Van: [redacted] <[redacted]@vhbinfra.nl> 5.1.2.e
Verzonden: dinsdag 21 maart 2023 16:10
Aan: [redacted] (GPO); [redacted]; [redacted]
CC: [redacted] (GPO); [redacted]; [redacted]
Onderwerp: RE: W23-003 ontbrekende ankers

Onderwerp: W23-003 ontbrekende ankers

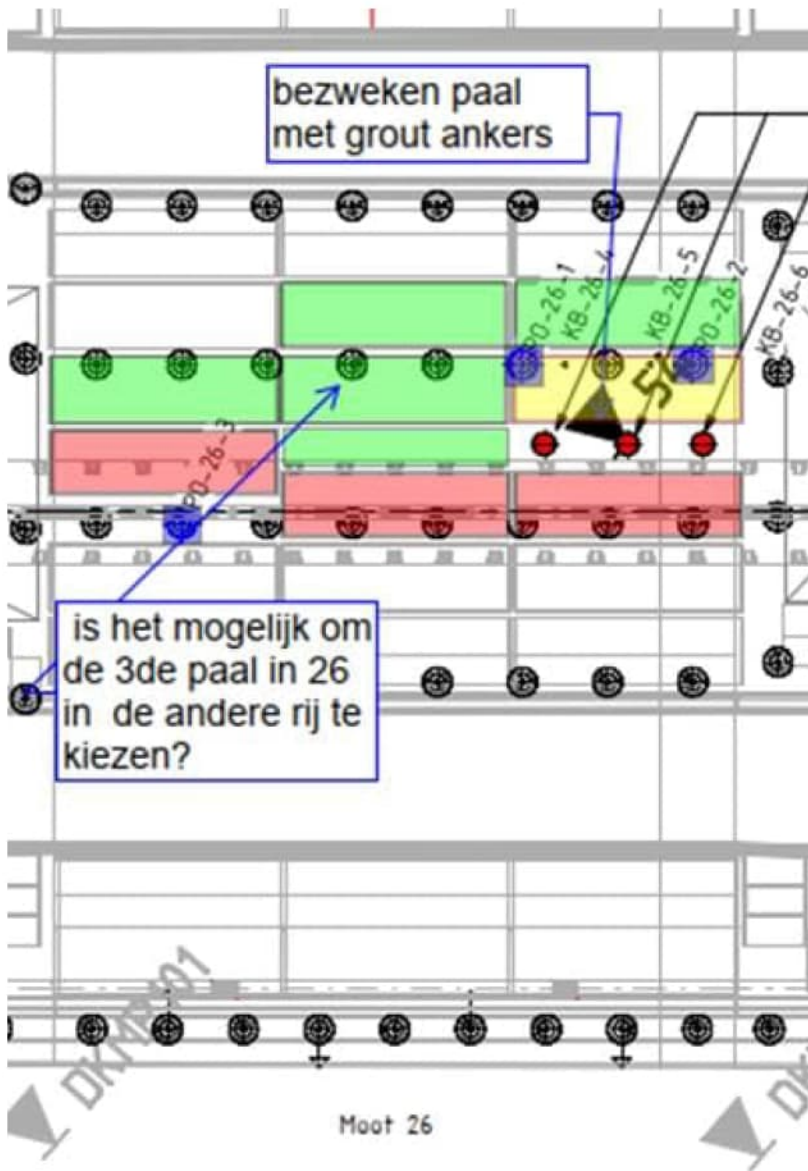
De onderzoekstekening wordt / is door [redacted] aangepast. Deze zal worden vrijgegeven. Als dit is gedaan voor coderingen de tekening gebruiken s.v.p.

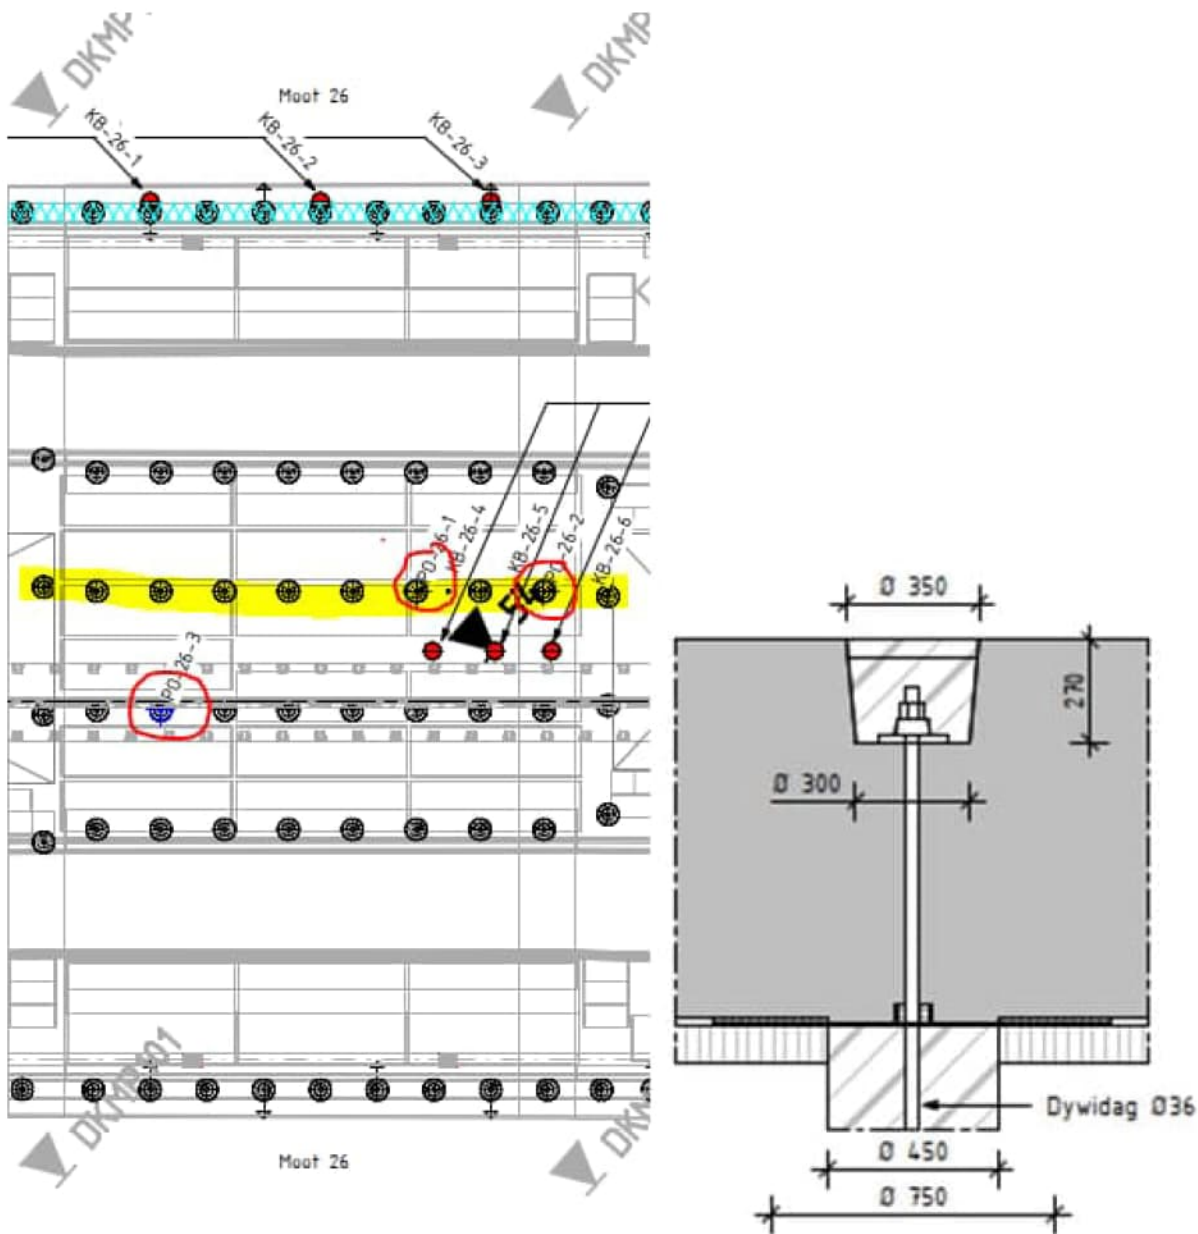
Graag wel even pas de plaats.

Er worden grote openingen van 1x1 meter gesloopt uit de uitvullaag en dekking op het bovennet. Overlappingslassen werken zo niet. Interactie tussen wapeningsstaaf en beton ook niet.

Als we een hele rij op dit manier gaan doen, houden we een veel zwakkere doorsnede (geel) over. Dat kan mis gaan. We zouden de palen toch opzoeken, en een veel kleiner gat $\varnothing 350$ maken?

Gedeeltelijk een terechte opmerking en ook een belangrijk aandachtspunt dat we ons beperken met het slopen van de constructieve beton.

Maar in eerste instantie is de insteek, enkel het asfalt en de vullaag te verwijderen in de vakken van 1 bij 1 meter. In het voorbeeld hieronder weergegeven (30-2) was enkel de conus van de ankerkop niet zichtbaar, om die reden hebben we

ook gekeken naar de wapeningsconfiguratie. Maar dit gebeurt zeker niet standaard, en mogelijk moeten we hier iets terug houdend in worden.

Maar als we enkel het asfalt en de vullaag verwijderen en enkel tpv het anker de beton verwijderen (dus geen wapening bloot leggen) levert dit toch geen problemen op?

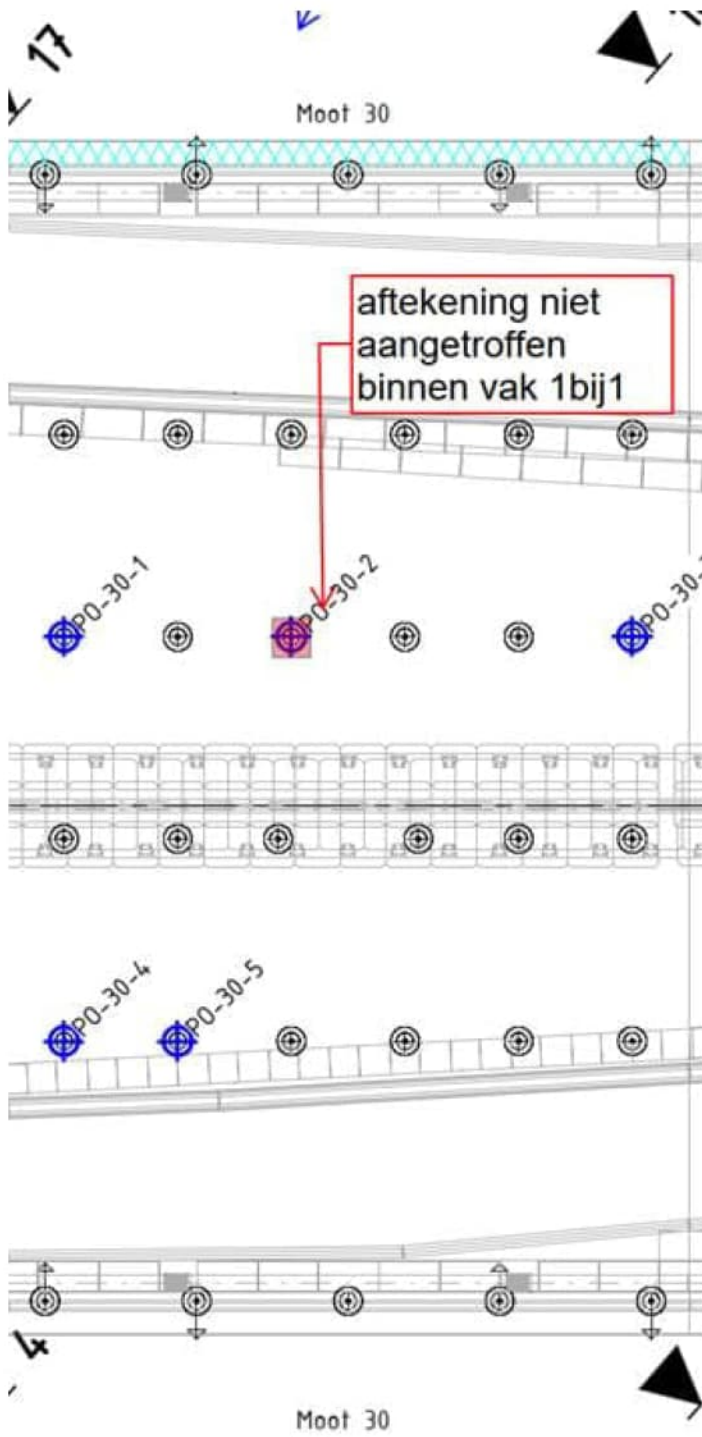
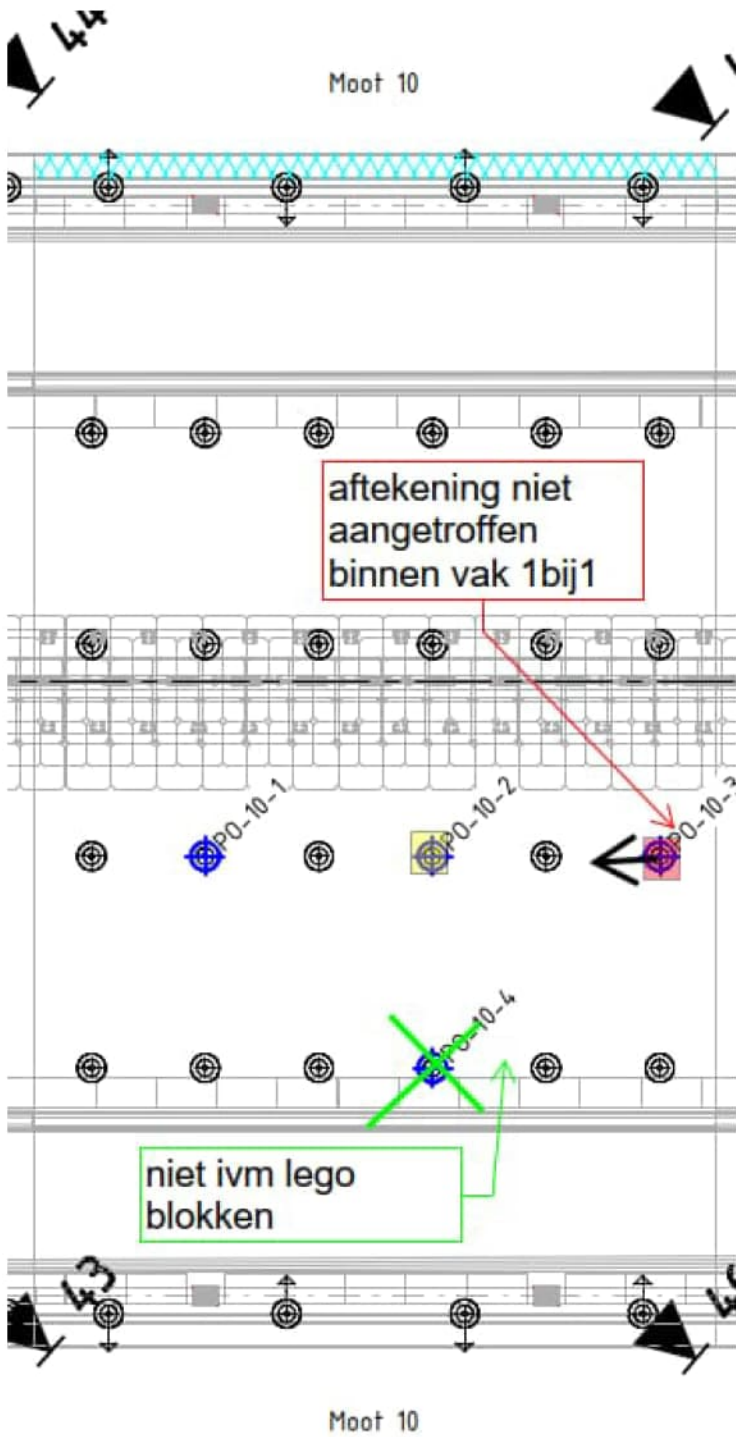
Ondertussen hebben we de meeste ankerkoppen die onderzocht moeten worden gevonden. Alleen zijn er 4 stuks ankers die of moeilijk bereikbaar zijn, of waar de aftekening van de conus niet zichtbaar is:

- PO-30-2: geen aftekeningen zichtbaar zie ook bijgevoegde foto. Welke actie wensen jullie hier nu:
 1. Op de theoretische locatie verder slopen/zoeken naar de ankerkop?

2. Asphalt/vullaag verder verwijderen om te kijken of de conus met grotere afwijking te vinden is?
 3. Een naast gelegen paalkop proberen op te zoeken?

4. Of geen verder actie aangezien de andere 4 in deze moot alwel aangetroffen zijn, cq afhankelijk maken van onderzoek bij de andere 4 locatie's
- PO-26-3: deze ankerkop zit onder een kabelstrook, en hierdoor qua sloopwerkzaamheden moeilijk bereikbaar, is het mogelijk dat we een anker pakken in het verlengde van PO-26-1 en PO-26-2?

- PO-10-3: geen aftekeningen zichtbaar zie ook bijgevoegde foto. Welke actie wensen jullie hier nu:
 1. Op de theoretische locatie verder slopen/zoeken naar de ankerkop?

2. Asphalt/vullaag verder verwijderen om te kijken of de conus met grotere afwijking te vinden is?
 3. Een naast gelegen paalkop proberen op te zoeken?

4. Of geen verder actie aangezien de andere 2 in deze moot alwel aangetroffen zijn, cq afhankelijk maken van onderzoek bij de andere 2 locatie's
- PO-10-4: Anker zit gedeeltelijk onder de Legoblokken, en deze kunnen niet verwijderd worden ivm verkeer aan de andere zijde. Welke actie wensen jullie hier nu:

1. Een naast gelegen paalkop proberen op te zoeken, in de rij van PO-10-1 en PO-10-2?
 2. Of geen verder actie aangezien de andere 2 in deze moot alwel aangetroffen zijn, cq afhankelijk maken van onderzoek bij de andere 2 locatie's

Wij hebben een voorkeur om de ankers onder moot 26 de prioriteit te geven.

Ons idee is daarom om moot 10 en moot 30 voorlopig even te laten voor wat het is. In een later stadium kunnen we vermoedelijk een beter onderbouwde keuze voor de vervangende palen te geven.

Het voorstel om als de derde paal in moot 26 uit te kijken naar een paal in de rij van de reeds geopende palen is prima. Daarbij zouden wij er voor pleiten om als er toch rijplaten moeten worden verplaatst / verwijderde, om alle vrijkomende palen op te zoeken en te testen. Daarbij een voorkeur voor de palen 8, 7 en 6 in deze rij, dus de eerste drie palen aan de Sneek kant in dezelfde rij.
